RESOLUCIÓN N° 002092 (24 SEP. 2024)

“Por la cual se resuelven unos recursos de reposición interpuestos en contra de la Resolución 1351 del 5 de julio de 2024 y se toman otras determinaciones”

Por medio de la Resolución 1351 del 5 de julio de 2024, esta Autoridad Nacional autorizó la modificación de la Licencia Ambiental otorgada mediante Resolución 1326 del 05 de agosto de 2020 (modificación 1 de la Licencia Ambiental del proyecto UPME 01 de 2013 (Soacha – Tequendama).

Figura 1 Ubicación de la plaza de tendido 2 sobre la unidad de cobertura de otros cultivos transitorios

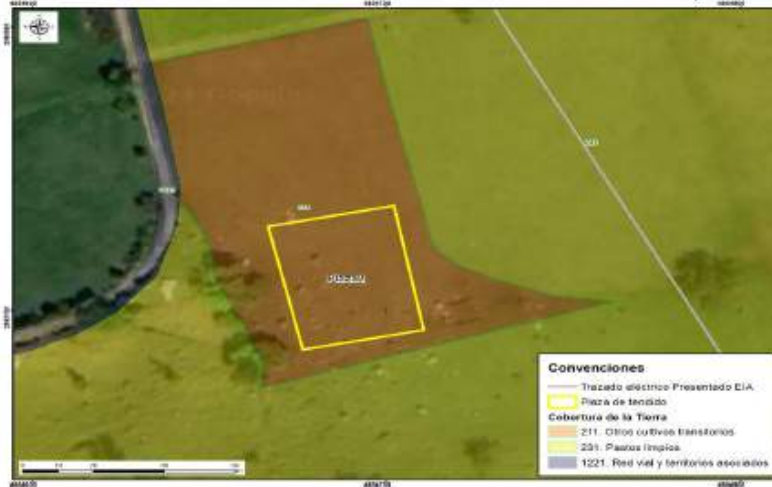
Conforme lo establecido en la zonificación del DMI, adoptada en la Resolución 1596 del 2 de junio de 2006, la plaza de tendido 2 se ubica dentro en una zona de producción y subzona agroforestal sostenible y una zona de protección absoluta. No obstante, tal y como se referenció en el complemento al EIA, dicha área se encuentra dentro de una cobertura de cultivos transitorios (Ver Figura 1 y Fotografía 1), razón por la cual, no es necesario realizar mantenimiento tipo rocería o aprovechamiento forestal. Al no realizarse estas intervenciones no se afectarán los valores de conservación de estas zonas establecidos en la zonificación del área protegida, según se observan en las siguientes imágenes:

Figura 3 Coberturas Plaza de tendido 9

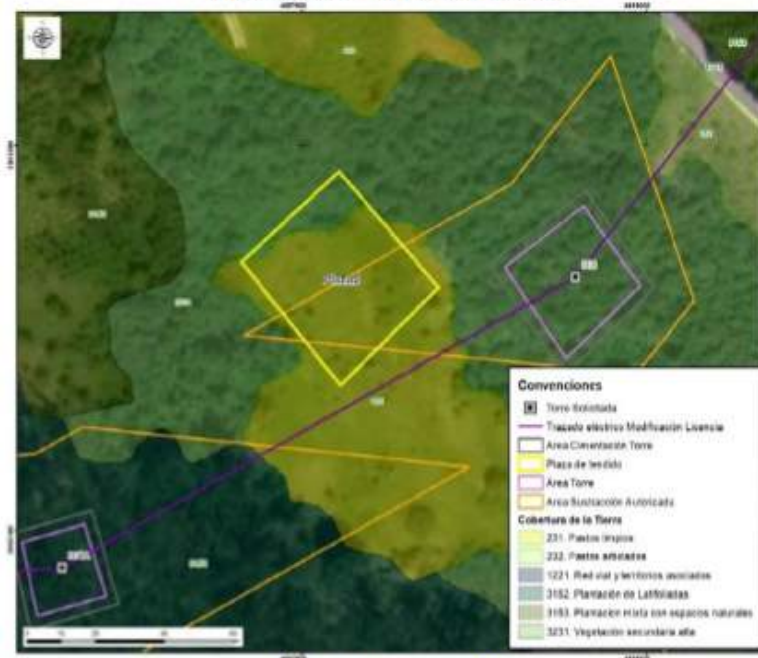
En las siguientes figuras se presenta la cobertura actual de la plaza de tendido y el área donde se localiza:

Figura Cobertura Acc-306

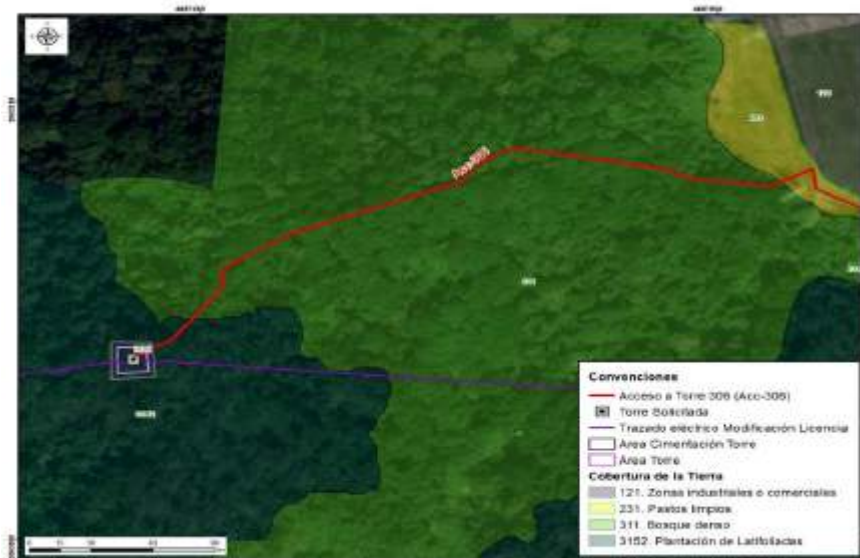
cobertura de bosque denso y de plantación latifoliadas que permite llegar al sitio de torre 306, tal y como se observa en las siguientes figuras.

Fotografía 8 Sendero peatonal existente Acc-306

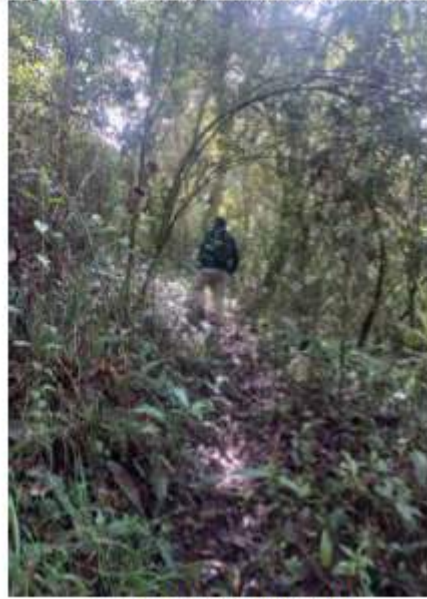
Cabe aclarar, que para los accesos que no son carretables como senderos, caminos y zonas de pastos dentro de los predios, se realizará el acceso de forma peatonal y se utilizarán semovientes, en caso de ser necesario, para el transporte de material y equipos, acorde con lo mencionado en la página 14 del capítulo 3. Descripción del proyecto del complemento de EIA.

Figura 26 Coberturas Acc-310

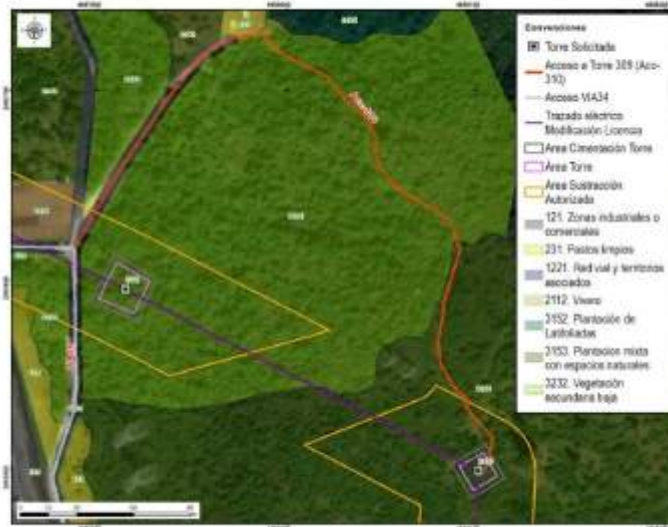
De acuerdo con las condiciones del acceso, es relevante aclarar a la autoridad que este no requiere solicitud de permiso de aprovechamiento forestal. Al respecto, se considera técnicamente que el acceso sendero está intervenido del Bosque Renace, aspecto que no hace necesario realizar mantenimientos tipo rocería como tampoco aprovechamiento forestal para este tramo. Sin embargo, los últimos 40 metros del acceso proyectado para llegar al sitio de torre se encuentra en cobertura de plantación mixta con espacios naturales en los cuales se requiere actividades de rocería para el ingreso de materiales y equipos para la construcción de la torre, como se mencionó en la tabla 3-8 Descripción de accesos a sitios de torre del complemento del EIA.

Figura 34 Acc-312 en la zonificación y sub-zonificación del DMI

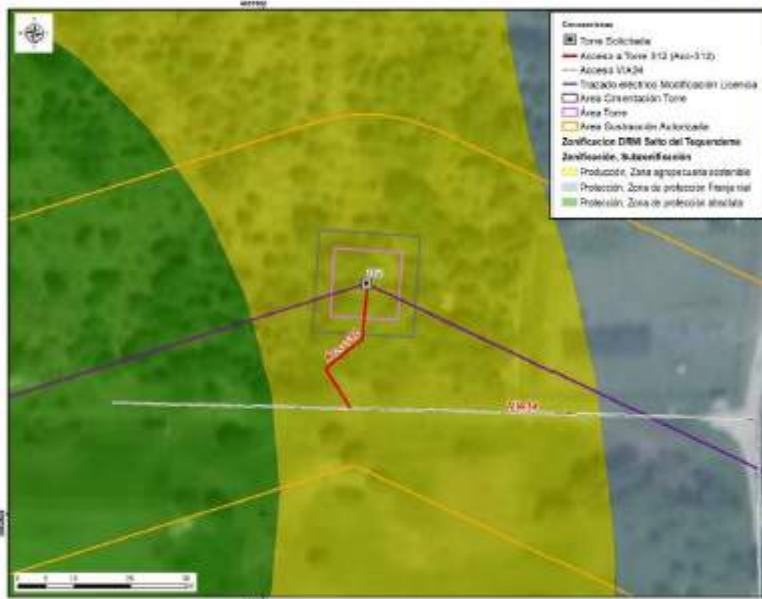
El camino/sendero ACC-312 se encuentra sobre cobertura de plantación mixta con espacios naturales, en el cual no es necesario tramitar el permiso de aprovechamiento forestal. Por el tipo de cobertura, tampoco se requieren actividades de mantenimiento tipo rocería, pues las características de la vegetación del acceso y el ingreso de los materiales y equipos para la construcción y montaje de la torre 312 se realizará de manera peatonal, como se menciona en la tabla 3-8 Descripción de accesos a sitios de torre del capítulo 3. Descripción del proyecto del complemento del EIA. Asimismo, la longitud es de aproximadamente 26.50m hasta el sitio de torre, razón por la cual, no se justifica un

Figura 1 Área de influencia total para el proyecto

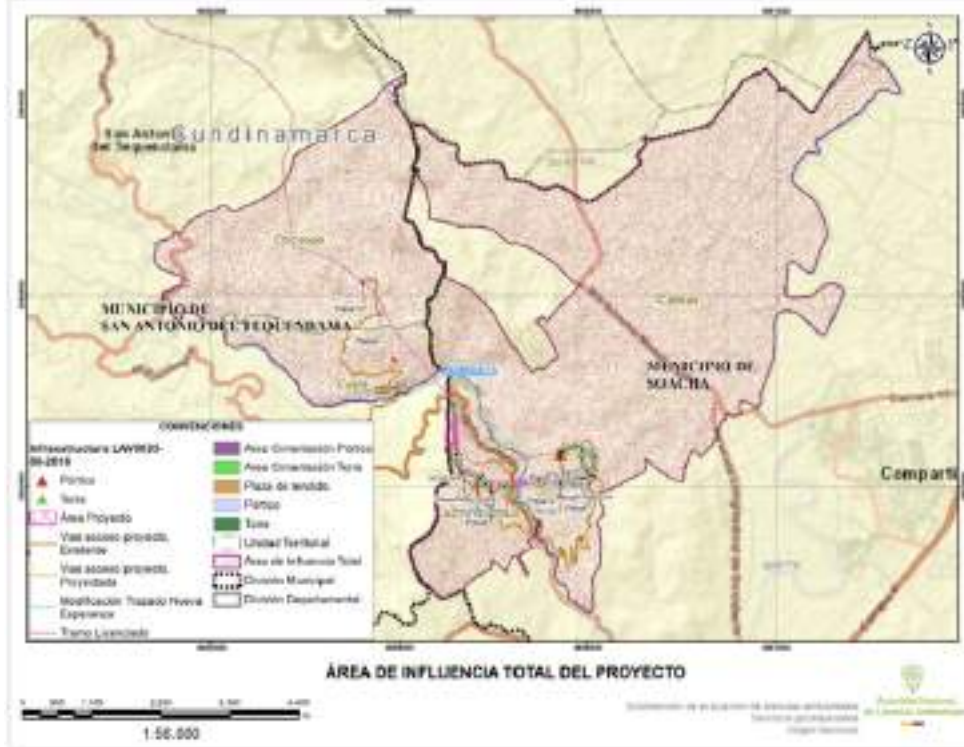
Frente a lo expuesto el Equipo Evaluador Ambiental de la ANLA, realizó la verificación de la información considerada en el concepto técnico 4703 del 05 de julio de 2024 que sirvió de sustento para emitir la Resolución 1351 del 5 de julio de 2024, en el cual señala que el área de influencia total del proyecto incorpora las Veredas San Francisco y Canoas en jurisdicción del municipio de Soacha; y veredas Cúsio y Chicaque en el municipio de San Antonio del Tequendama, como se presenta en la siguiente figura:
